Vyjádření č. 367/2019

stavební povolení

KŘÍŽOVATKA ULIC NA CHMELNICI A JOSEFA HERČÍKA, UHERSKÝ BROD

- SVK, a. s. Uh. Hradiště souhlasí s realizací křižovatky za níže uvedených podmínek:

Situace

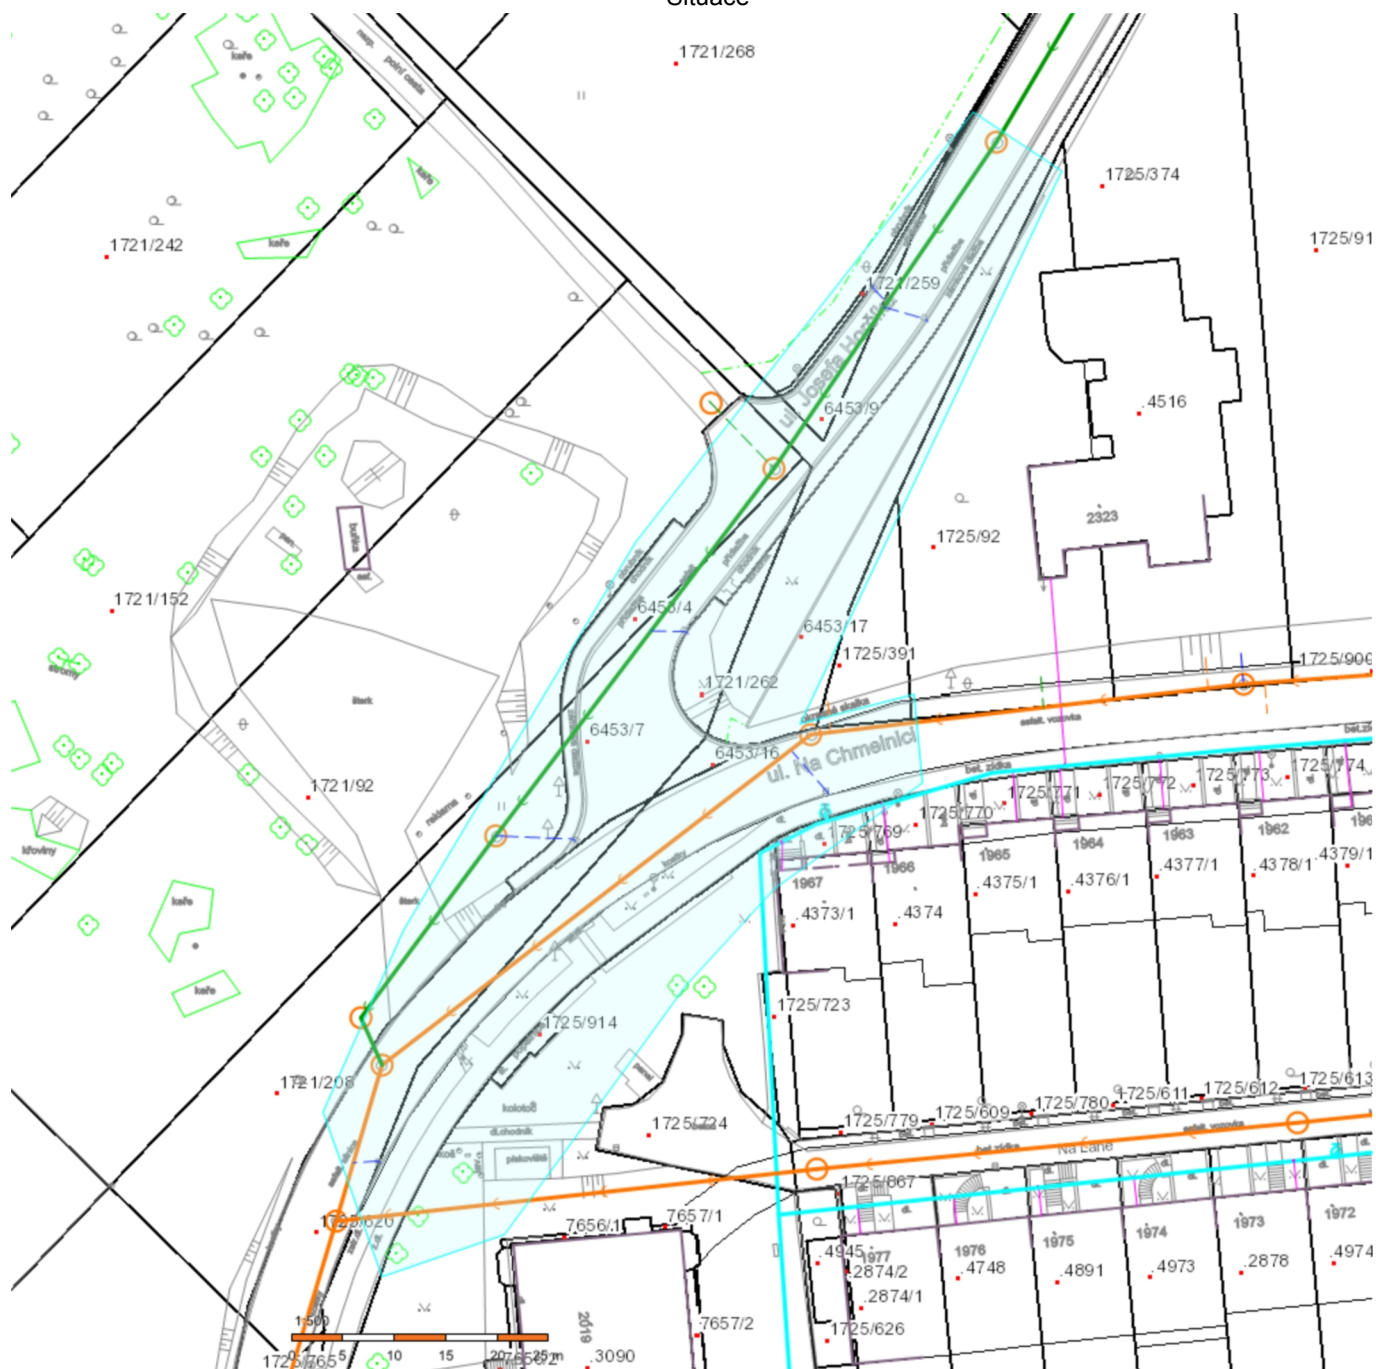
Při stavbě dojde ke střetu s vodohospodářským zařízením ve správě společnosti Slovácké vodárny a kanalizace, a. s. (dále jen vodohospodářské zařízení) viz. příložená dokumentace. Upozorňujeme, že podkladová katastrální mapa v příloženém snímku má pouze informativní charakter.

Povrch zpevněných ploch požadujeme v ochranném pásmu vodovodního a kanalizačního zařízení (viz zákon č. 274/2001 Sb. v platném znění) řešit s rozebíratelným povrchem (dlažba na podkladu z kameniva, asfaltobeton, apod.). Nesouhlasíme s případnou realizací podkladní vrstvy z betonu, nebo beton s výztuží.

Před realizací VO, betonové palisády a stání pro kontejnery, které jsou navrženy v ochranném pásmu kanalizační stoky, požadujeme upřesnit jejich přesnou polohu po vytyčení kanalizačního zařízení a následně po provedení výkopových prací se zástupcem provozu kanalizací středisko Uh. Brod a o tomto musí být sepsán zápis ve stavebním deníku.

Z důvodu umístění stožáru osvětlení přechodu pro chodce směrem do vedlejší ulice Na Chmelnici a umístění

kontejnerového stání v těsné blízkosti kanalizační stoky "B", požadujeme jejich umístění ověřit kopanými sondami v místech dohodnutých se zástupcem provozu kanalizací - středisko Uh. Brod. Provedení kopaných sond musí být nahlášeno v dostatečném předstihu (minimálně 1 měsíc) na provoz kanalizací středisko Uherský Brod - Ing. Miroslav Zatloukal tel. čís. 572 637 671.

U stožáru osvětlení pro chodce souhlasíme s umístěním ve výjimečně dohodnuté vzdálenosti 1,0 m od líce základu po líc trouby kanalizační stoky. Dále u betonové palisády souhlasíme s výjimečnou vzdáleností 1,4 m od líce základu po líc kanalizační stoky.

Dle tvrzení projektanta bude kontejnerové stání provedeno jako rychle rozebíratelné. Na základě této skutečnosti souhlasíme s výjimečným umístěním kontejnerového stání ve vzdálenosti 2,0 m od líce základu sloupku oplocení po líc kanalizační stoky. Souběh kabelového vedení VO s vodovodním a kanalizačním zařízením požadujeme dodržet ve vzdálenosti minimálně 1,0 m od líce vodovodního a kanalizačního zařízení.
